泊発電所3号機
審査会合における指摘事項に対する
回答について

【重大事故等対策有効性評価 成立性確認】

平成26年1月21日
北海道電力株式会社

図-1 蒸気発生器水位計概略図

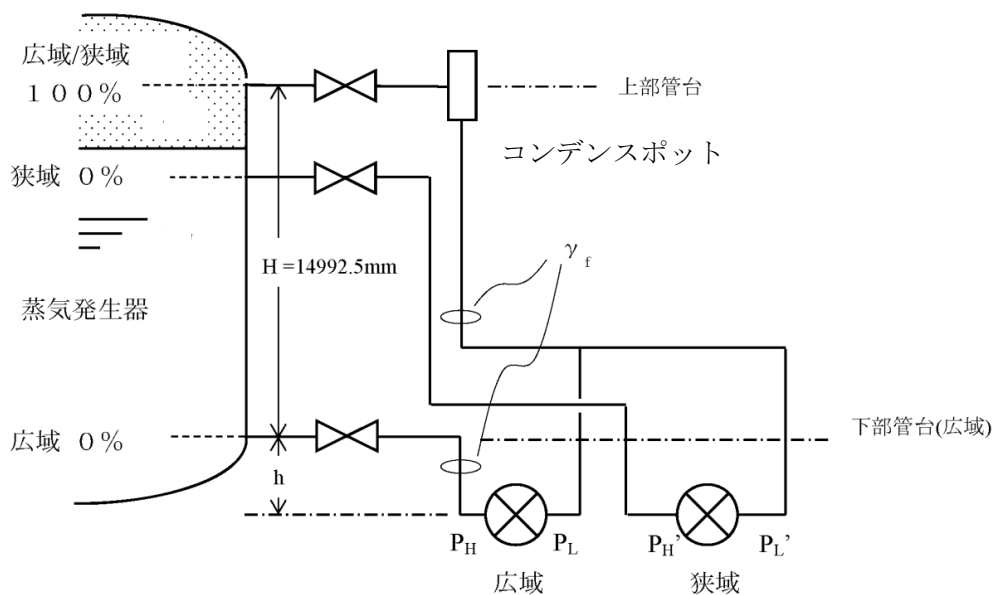
フィードアンドブリードへの移行判断時における蒸気発生器の広域水位計の指示について

蒸気発生器水位計の概略図を図-1に示す。

蒸気発生器水位計の低圧側にはコンデンスポットを設けており、水位計使用時にコンデンスポットは常に液相で満水としている。

水位計はこの液相で満水としている低圧側にかかる圧力と、下部管台から取り出した高圧側にかかる圧力の差圧を計測することにより、水位を計測する。

図1 設計基準事故・小破断LOCA時とECCS注水機能喪失における破断口径スペクトル

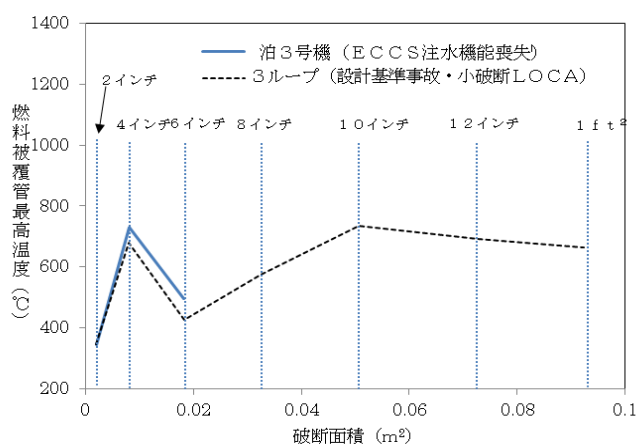
中小LOCAにおける破断ロスペクトル解析について

(2) 口径4インチ破断が最も厳しい理由について

破断口径が大きくなると、1次系減圧が早く進み、蓄圧注入及び低圧注入により炉心の冷却が促進される傾向となる。一方、破断口径が小さくなるに従い1次系からの冷却材流出が小さくなり、炉心露出までの時間的余裕が拡大する。従って、前述の破断口径の範囲内では、中間に位置する破断口径で炉心損傷に対する余裕が低下する傾向となり、泊3号機を対象としたECCS注水機能喪失では、2、4および6インチの破断ロスベクトル解析の結果、下記のように4インチ口径破断が厳しい結果となる。

- ・破断口径が4インチより大きくなると1次系保有水の流出が早まるものの、減圧も早まることから蓄圧注入及び低圧注入も早まり、被覆管最高温度（PCT）は大きく抑制される。
- ・一方、破断口径が4インチより小さくなると、事象進展は相対的に遅く、1次冷却材の流出が低減することから、炉心露出のタイミングも遅くなり、PCTは大きく抑制される。

このように、今回の有効性評価におけるECCS注水機能喪失の破断口径スペクトルの傾向は、従来の設計基準事故における小破断LOCAのスペクトル分析データ（図1）とも類似した傾向を示す。

2、4および6インチの有効性評価において、PCTそのものについては、高圧注入機能喪失を仮定していることから、ECCS注水機能喪失が設計基準事故条件で実施する小破断LOCA解析結果よりも厳しくなる傾向である。

図1 「停止時(全交流電源喪失)」の格納容器内への放出エネルギー積算値

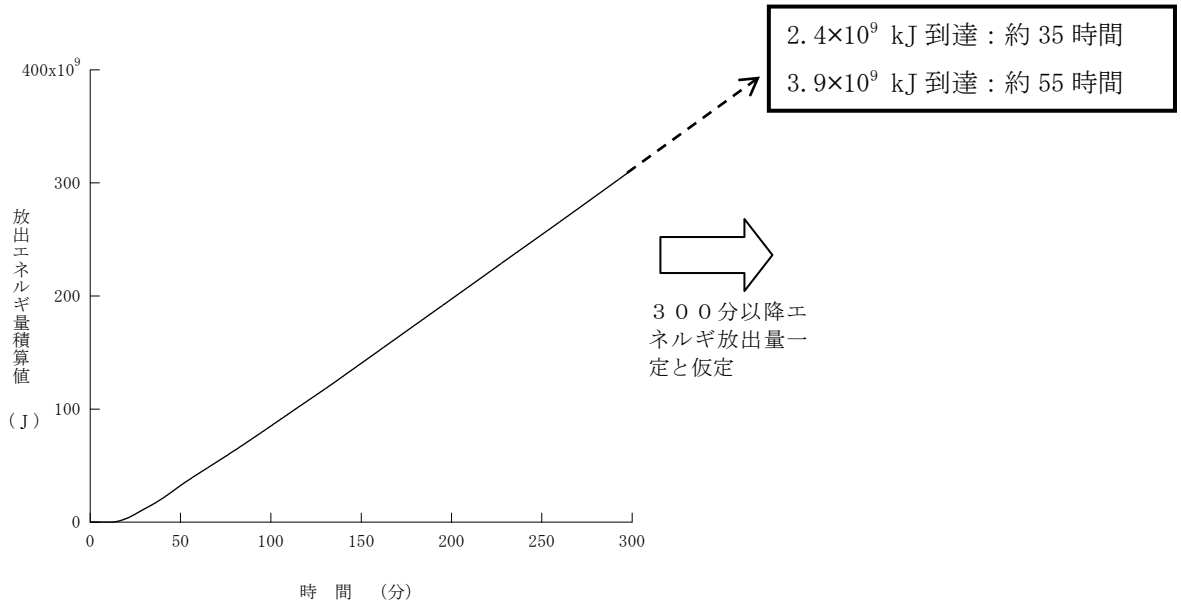
停止時の事故シーケンスでの原子炉格納容器内の 自然対流冷却に至る長期的な温度・圧力の推移について

- ②停止時の「崩壊熱除去機能喪失及び全交流動力電源喪失」「冷却材流出」各々の事故シーケンスの結果から、格納容器内への放出エネルギー積算量の推移は図1及び図2に示すとおりであり、300分以降については、エネルギー放出量一定と仮定した。本結果から格納容器内への放出積算エネルギー量が①のエネルギーと同じとなる時間を確認し、格納容器雰囲気温度が 110℃に到達する時刻及び格納容器内圧力が最高使用圧力に到達する時刻を以下のとおり推定した。

ケース	格納容器雰囲気温度 110℃到達時刻	格納容器内圧力が最高 使用圧力到達時刻
停止時 (崩壊熱除去機能喪失及び全交流動力電源喪失)	約 35 時間後	約 55 時間後
停止時 (原子炉冷却材の流出)	約 250 時間後	約 410 時間後

以上の結果から、停止時の事故シーケンスにおける格納容器内温度及び圧力の上昇は緩慢であり、自然対流冷却の実施に必要な運転操作時間(原子炉補機冷却系が使用可能な場合:約 25 分、再循環ユニットへの海水給水による冷却必要な場合:約 4 時間)と比較しても、格納容器雰囲気温度 110℃及び格納容器内圧力が最高使用圧力に到達するまでには十分な時間余裕がある。
